BEBAUUNGSPLAN

ORTSTEIL
RIEDENBURG

BAD FÜSSING

DECKBLATT NR. 16

16. A N D E R U N G M I T D E C K B L A T T N R. 16 V O M . 0 3 - 0 5 - 9 4 .

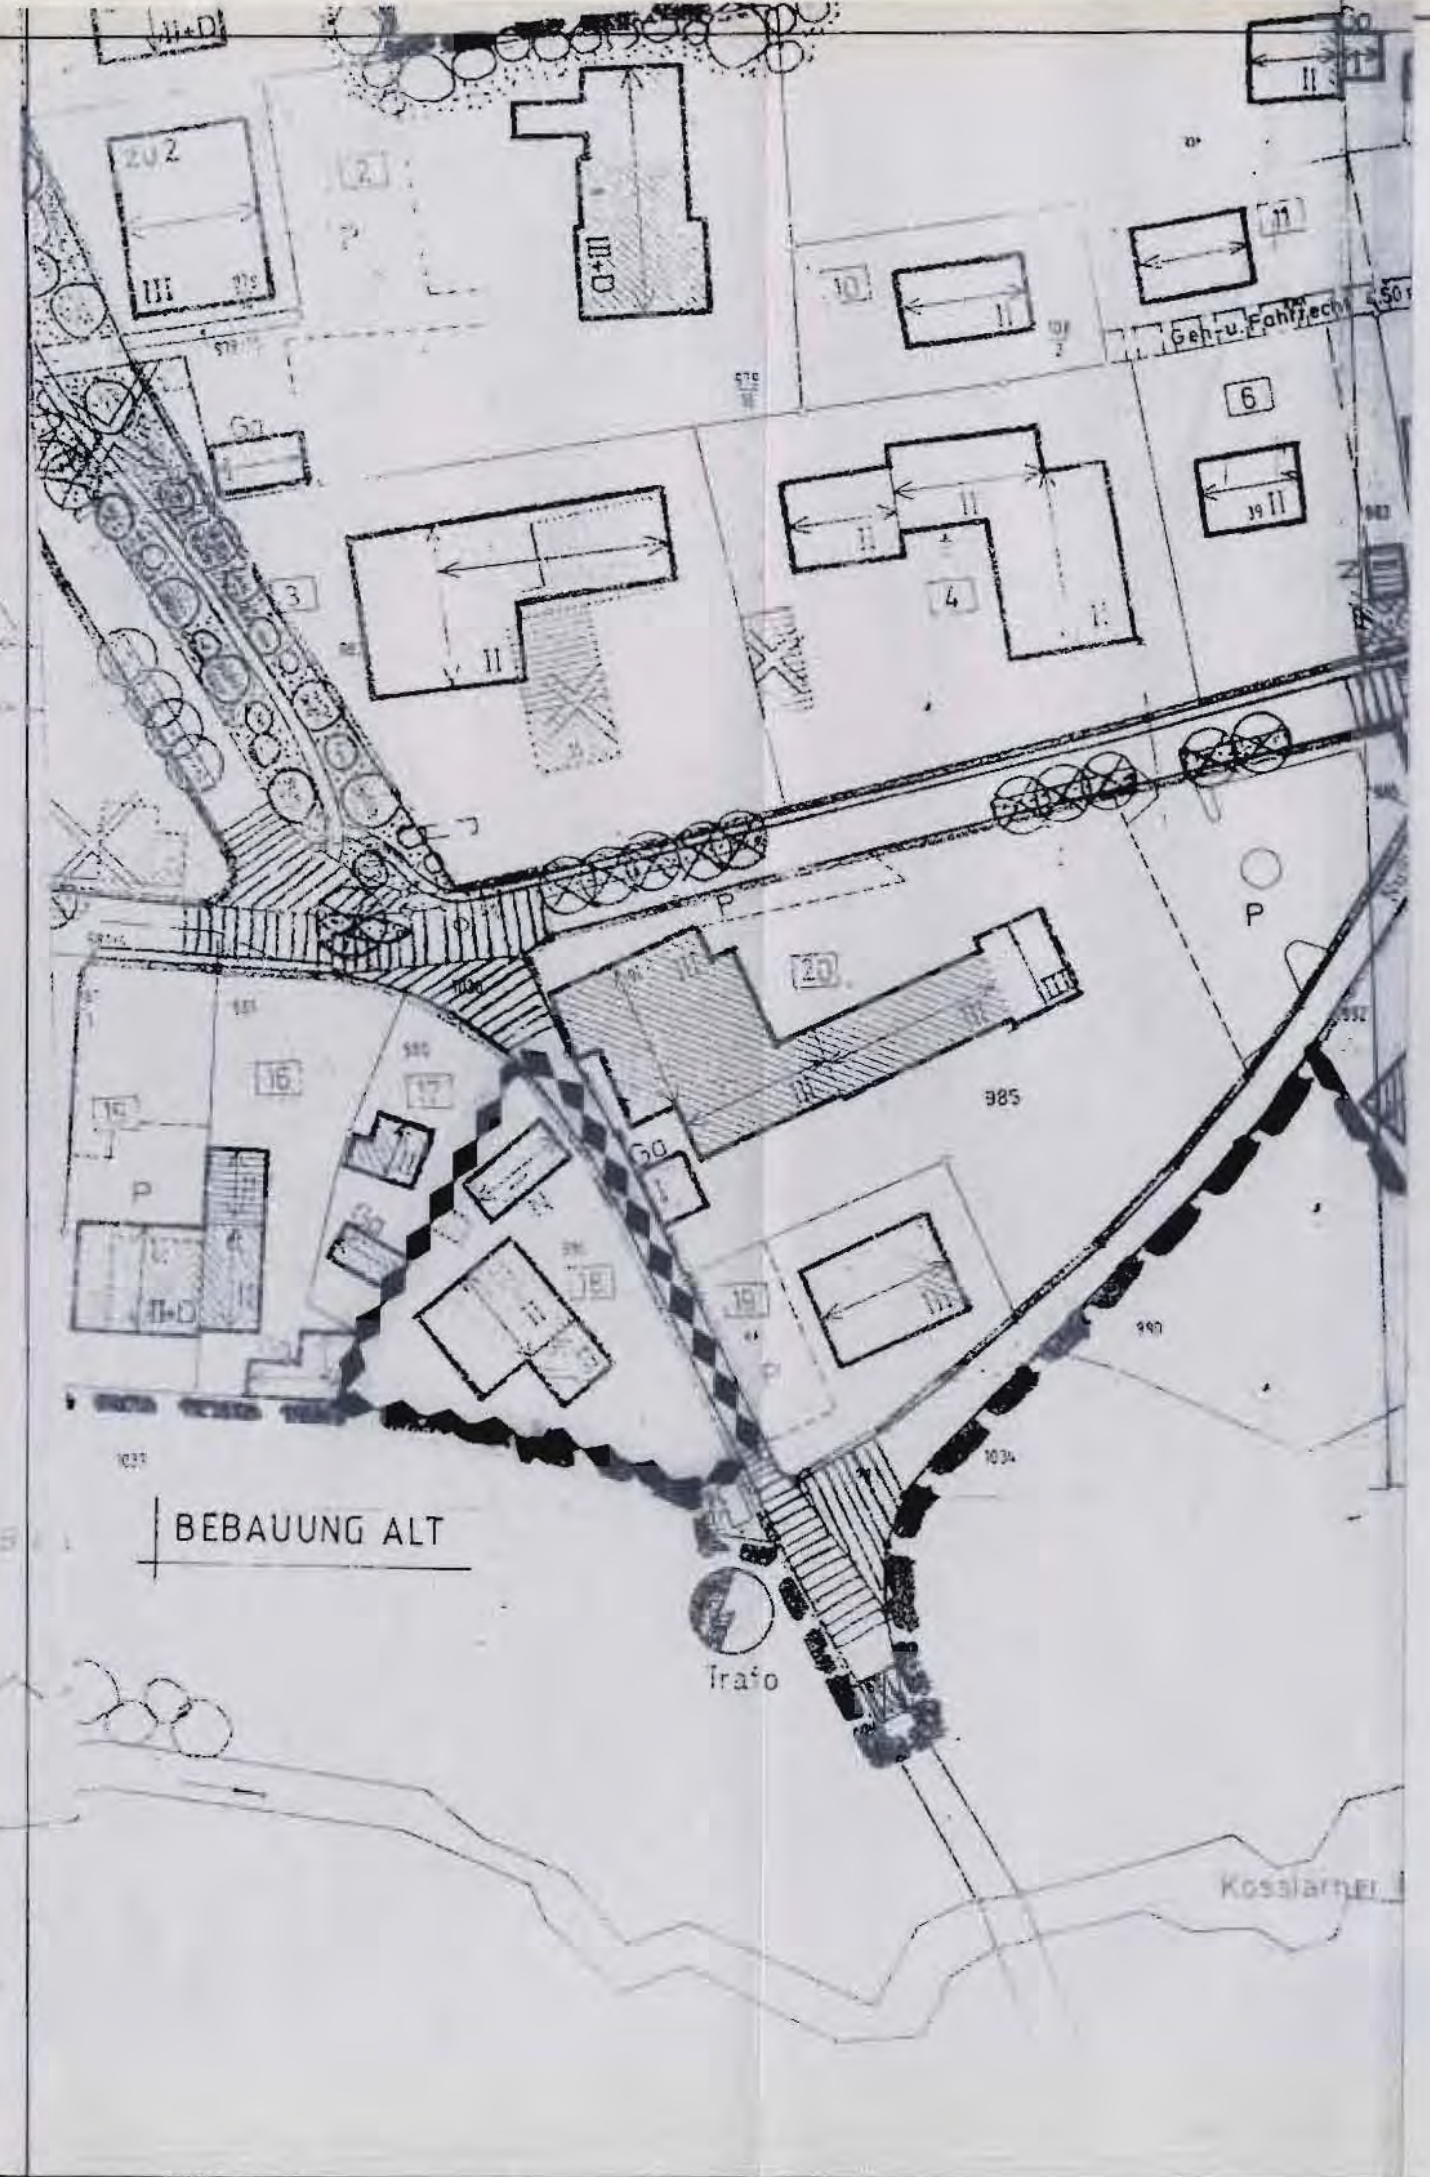
Seitens des Landratsamtes wurden die Abstandsfläche zum Grundstück Fl.-Nr: 1037 mit 3 m nicht anerkannt. Aus diesem Grunde wurde die Lage des Gebäudes geändert um den Vorschriften der BayBO Art. 6 zu entsprechen. Als Abstand ergibt sich ein Maß von 6,30 m zum oben genannten Grundstück.

Durch die Verschiebung des Baukörpers wurden 2 Stellplätze, die auf der Nordseite vor dem Gebäude geplant waren und nicht mehr zu realisieren sind, auf der Südseite des Grundstückes neu ausgewiesen.
